Geschäftsbereich: HARTING Deutschland GmbH & Co. KG

PCN/17/027/DE
Produktgruppe: IEC 60 603-2 DIN 41 612

Titel: **Bauform C Messerleisten
 Freie Fläche auf dem Isolierkörper
 zur Bearbeitung mit einer Pick & Place Vorrichtung**

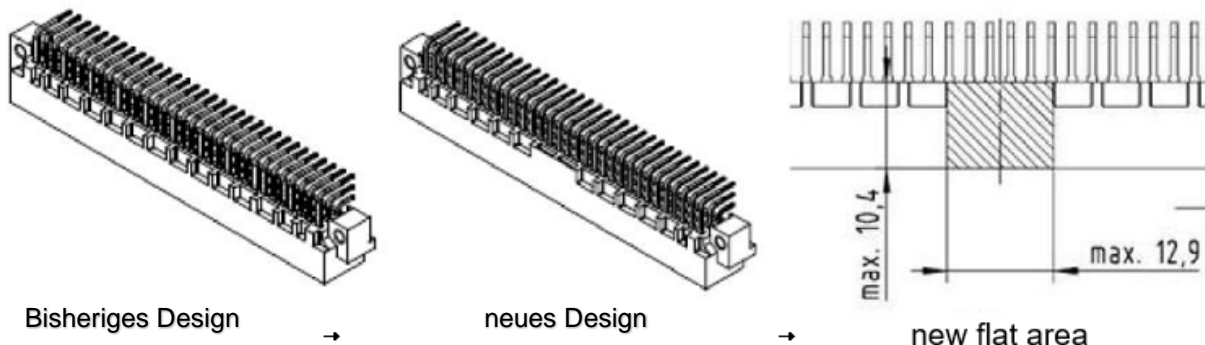
Wir fügen einen flachen Bereich auf der Oberseite des männlichen Isolationskörpers hinzu. Mit dieser Änderung bieten wir die Möglichkeit, eine (größere) Ansaugdüse zu verwenden, Die Messerleisten können somit mit einem Pick 6 Place Automaten verarbeitet werden.
